Regionalna Dyrekcja Ochrony Środowiska we Wrocławiu

PETYCJA-SPRZECIW

Niezrozumiałym dla nas i nieakceptowalnym społecznie jest fakt, że przedsięwzięcie „ Montaż wężła betoniarskiego wraz z przetwarzaniem odpadów niebezpiecznych na działkach ew. 22/4 i 22/5 AM-16 obręb Żmigród, gmina Żmigród, powiat trzebnicki, województwo dolnośląskie” ma powstać w bardzo bliskiej odległości od istniejących zabudowań mieszkalnych w miejscowości Żmigród i Grądzik – budynki mieszkalne znajdują się w odległości ok 200m od planowanej inwestycji.

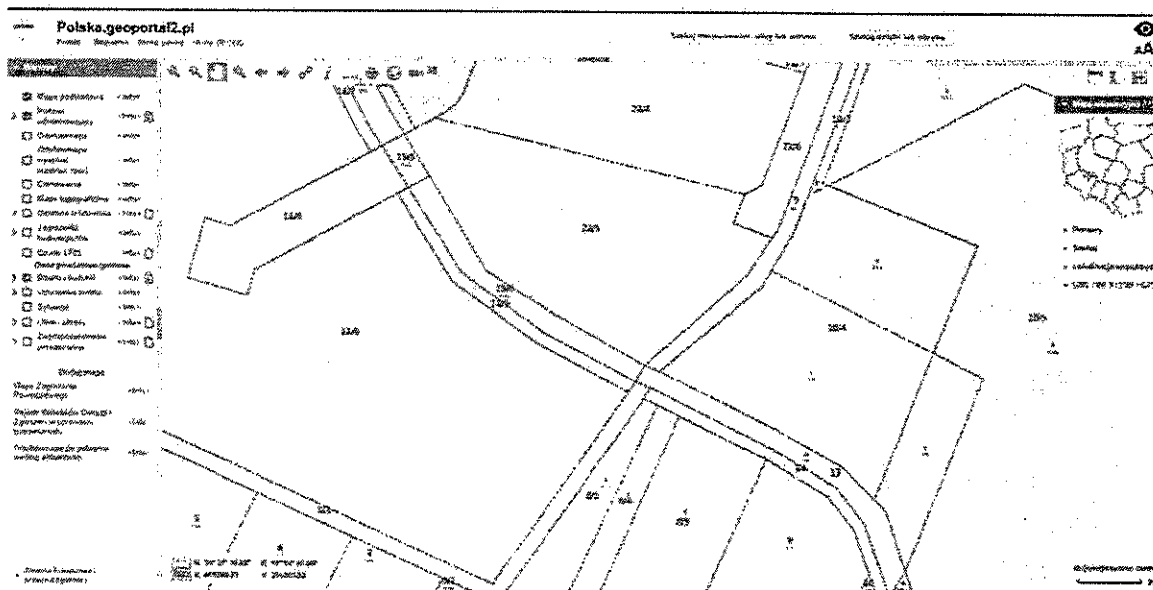
„Jak wynika z analizy ww. map analizowany teren zlokalizowany jest poza terenami szczególnego zagrożenia powodzią, w oddaleniu od nich”. – str. 25

Teren zlokalizowany jest na terenie szczególnego zagrożenia powodzią.
